Parere n.171 del 16/06/2023

Progetto	<p>Progetto per la realizzazione di un nuovo impianto fotovoltaico, denominato "Li Poggi", della potenza di 30 MW, unito alle opere di connessione alla RTN, all'ampliamento della SE Terna "Erchie" e al recupero di un edificio collabente presente nell'area dell'impianto fotovoltaico, da realizzarsi nei Comuni di Guagnano (LE), San Pancrazio Salentino (BR) ed Erchie (BR)</p> <p>ID_VIP: 7416</p>
Proponente	<p>ACCIONA ENERGIA GLOBAL ITALIA S.R.L.</p>

ID_VIP 7416 Progetto per la realizzazione di un nuovo impianto fotovoltaico, denominato "Li Poggi", della potenza di 30 MW, unito alle opere di connessione alla RTN, all'ampliamento della SE Terna "Erchie" e al recupero di un edificio collabente presente nell'area dell'impianto fotovoltaico, da realizzarsi nei Comuni di Guagnano (LE), San Pancrazio Salentino (BR) ed Erchie (BR), Istruttoria VIA

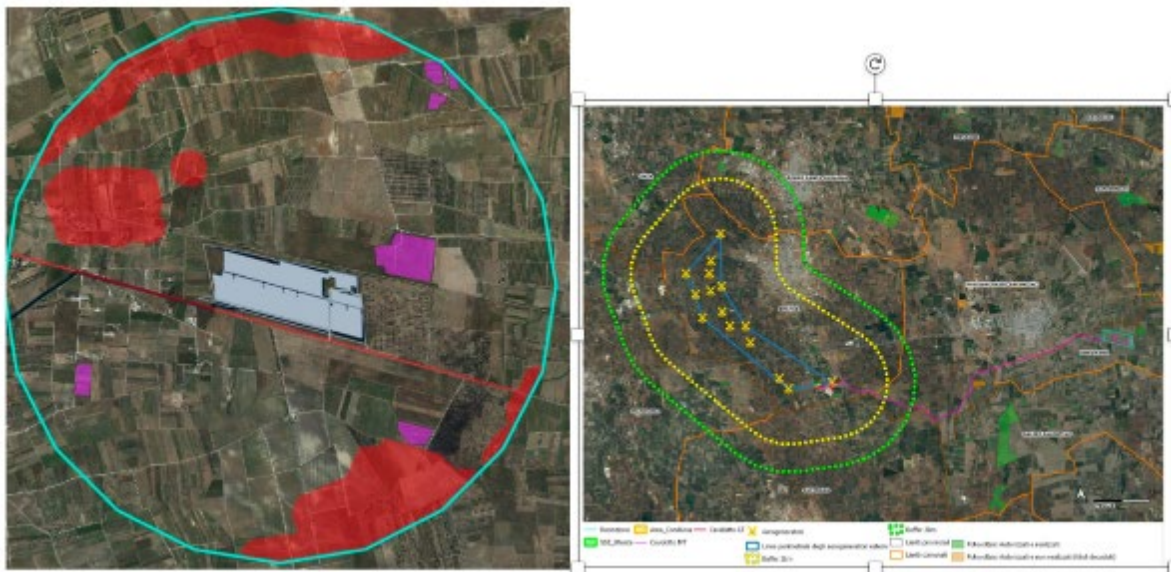
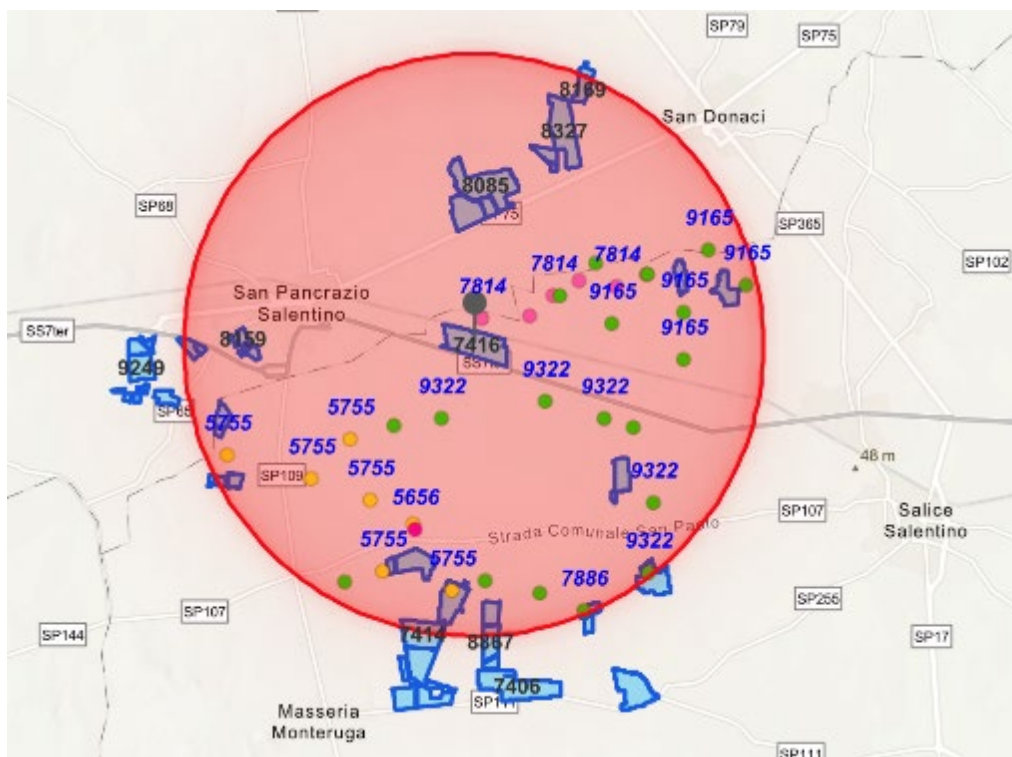
Come evidenziato nella figura seguente a destra, il Proponente ha effettuato il censimento degli impianti fotovoltaici esistenti (e dunque autorizzati) e quelli autorizzati ma non realizzati (così come desunti dal WMS DGR2122 della Regione Puglia¹) ricadenti all'interno di due buffer, rispettivamente di 2 Km e di 3 Km, attorno al progetto eolico individuato, giungendo alla conclusione che non vi fosse alcun cumulo con l'impianto proposto.

Da una verifica effettuata dalla Commissione sul portale pubblico del MASE “Valutazioni e Autorizzazioni Ambientali” risultano attualmente valutati o ancora all’esame i seguenti progetti illustrati nella figura seguente ed elencati in tabella:

Verificata quindi la presenza di ulteriori impianti FER in valutazione, e valutata la significatività dell'effetto cumulo soprattutto in relazione alla occupazione di suolo e alla biodiversità, la Commissione ritiene necessario che vengano previste e adottate misure di compensazione specifiche. In particolare, si ritiene necessario prevedere, in fase di progettazione esecutiva, alcuni interventi finalizzati al potenziamento della funzionalità ecologica dell'area (es. interventi di miglioramento di ambiti naturali esistenti, realizzazione di siepe e filari lungo le strutture lineari del territorio, quali canali e strade interpoderali, ecc.) su di una superficie almeno pari al 30% dell'area occupata dai pannelli. Tali interventi sono da concordare con gli Enti locali. Per l'individuazione delle aree da naturalizzare, si richiamano i criteri della Ecologia del Paesaggio secondo la specifica **Condizione Ambientale**.

Figura 12: Percentuale di occupazione suolo

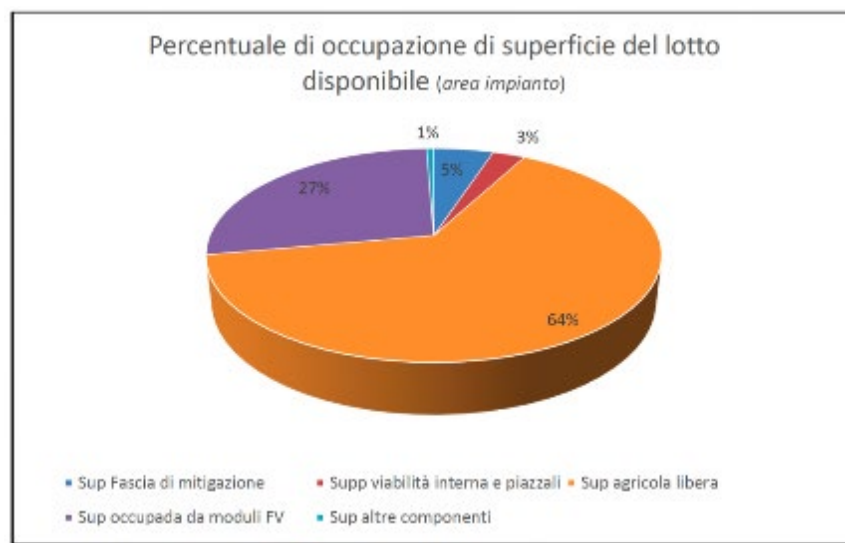
Con riferimento all'area sulla quale sorgerà l'impianto, dei 52,71 ha nella disponibilità della proponente, 44,66 ha saranno recintati, mentre la superficie lorda effettivamente occupata da strutture e power stations in area impianto è pari a circa 31,44 ha, per una potenza nominale totale pari a circa 30 MWp. La superficie lorda captante da progetto (superficie effettivamente occupata dalle strutture di sostegno dei moduli al lordo delle fasce di distanziamento, dalle cabine elettriche, da viabilità e piazzali, ecc.), necessaria a raggiungere la già menzionata potenza nominale, è di circa 39,92 ha. A fronte di questa superficie lorda, la superficie captante netta occupata dall'impianto, ossia l'area occupata dalla massima proiezione sul terreno delle strutture di sostegno dei moduli (tracker monoassiali), è pari a circa 14,39 ha, pari a circa il 27% del lotto.

Il Proponente scrive: "Questa è la fotografia del momento in cui si predispongono la documentazione per l'avvio dell'iter autorizzativo. Tuttavia, in considerazione del rapido evolversi della tecnologia nel contesto delle energie rinnovabili, occorre sottolineare che, al termine dello stesso iter autorizzativo è verosimile attendersi che sul mercato saranno disponibili moduli fotovoltaici di efficienza più elevata che potranno verosimilmente consentire di conseguire un risparmio in termini di superficie occupata."
